概要紹介 高浜 1 期分・美浜の乾式貯蔵施設の工事計画（設工認申請）

- 中間貯蔵施設も決まっていないのに、2029年度にキャスク搬入計画
- 急場しのぎで、当面に製造・設置するキャスクの基数を大幅に縮小
許可は高浜1期分22基→工事・設置は3基/ 美浜10基→5基

(9月7日面談資料より。一部加筆)

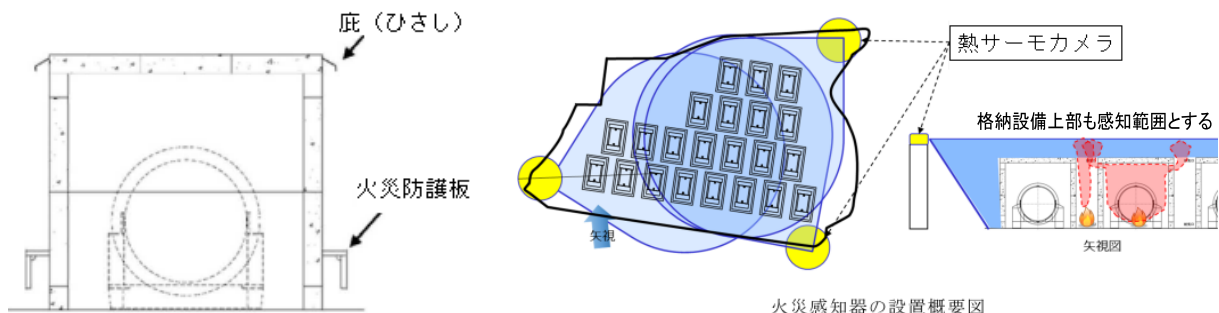
格納設備の設計見直しにより、給気口の前に火災防護板（鉄板）が取り付けられることになった（下左図）。外部火災による輻射熱が給気口を通して直接キャスクに影響するのを防ぐためとしている。

また、排気口上方に火災感知を目的とする庇（ひさし）が設けられる（当初の設計にあった積雪防止のひさしではない）。格納設備の中で発生した火災は、ひさしの温度上昇を、「高所」に 2 箇所、敷地内に 2 箇所配置する熱サーモカメラで感知する（設工認資料では図は白抜き。下右図は、設置変更許可申請時のもの。敷地周辺部 3 箇所の熱サーモカメラの設置になっていた）。

これらの変更が空気の流れにどう影響するのかなどを含めて、除熱機能の評価が必要になる。

また、設置変更許可時のパブコメ回答で、太陽熱の影響なども設工認で確認するとされていた。その際、壁や床のコンクリートの蓄熱も含めた評価が必要。火災防護板も太陽熱で熱くなるだろう。給気温度への影響が問題になる。

(2025年1月21日審査会合資料より。一部加筆)

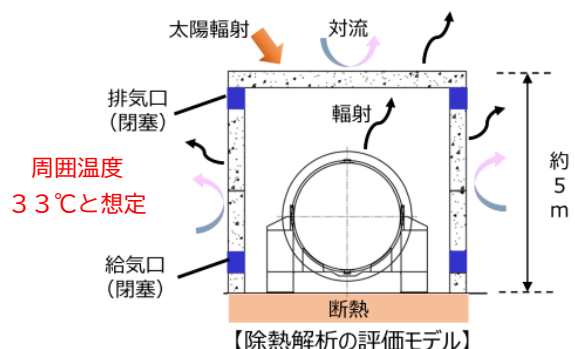
異常気象による豪雨の頻発・長期化は、土砂災害の危険を一層高めている。関電は、格納設備が土砂で埋もれ給排気口が塞がった場合の除熱評価を行っていない。関電が行った給排気口が全て閉塞する場合の評価では、格納設備の周りに土砂はなく空気の対流で除熱されるというあり得ない想定だ（右図）。土砂で埋もれた場合は、対流による除熱は行われない。

設置変更許可時のパブコメで、この問題を指摘した意見に対し、規制庁の回答では、格納設備が損壊してキャスクが埋没する場合の評価に問題をすり替えた。改めて問題にしていこう。
